产品碳足迹核查报告

产品名称： 锂电池隔膜

型号： HS7B2233S

报告编号： CTISC-EC-CBN-2025040088

图 1 产品碳足迹系统边界

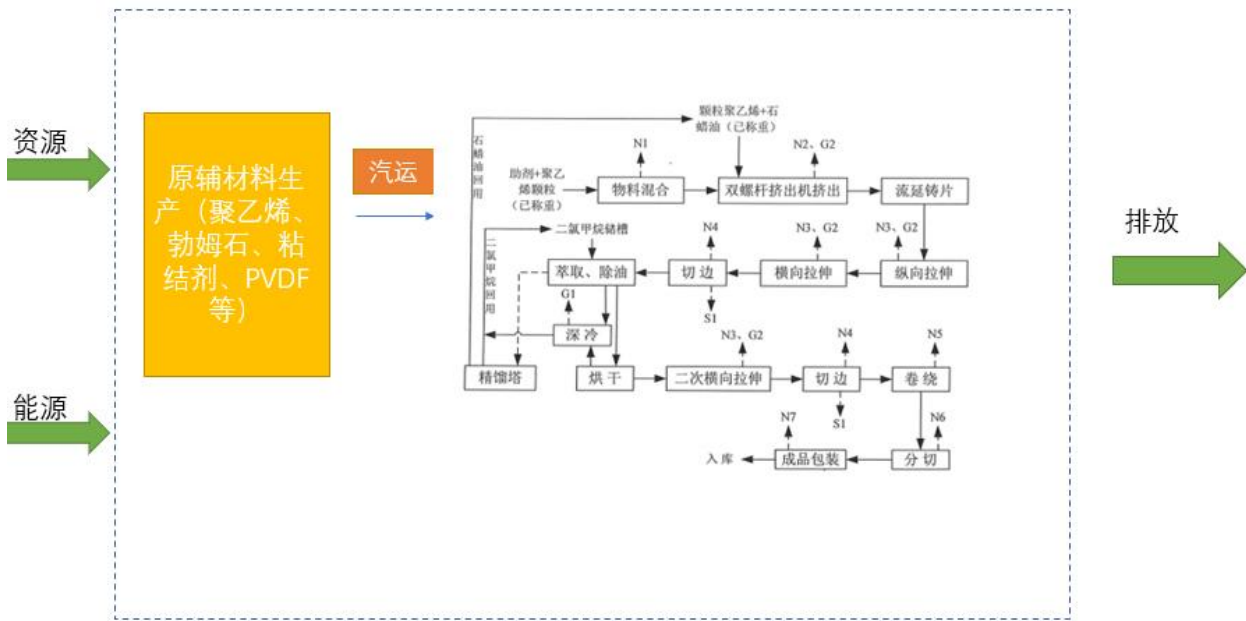
2.2 评价报告中是否准确和完整地定义了本次产品碳足迹的系统边界?	是	评价报告中在第 3.1.3 章节中定义了本次评价的系统边界，在边界内，主要排放源包括原材料生产和采购运输产生的温室气体排放和产品在厂区生产过程中产生的温室气体排放。不纳入本次产品碳足迹的温室气体排放源也已经在评价报告中合理地排除，符合 ISO 14067: 2018 -- 《温室气体-产品碳足迹量化要求和指南》中规定的要求。
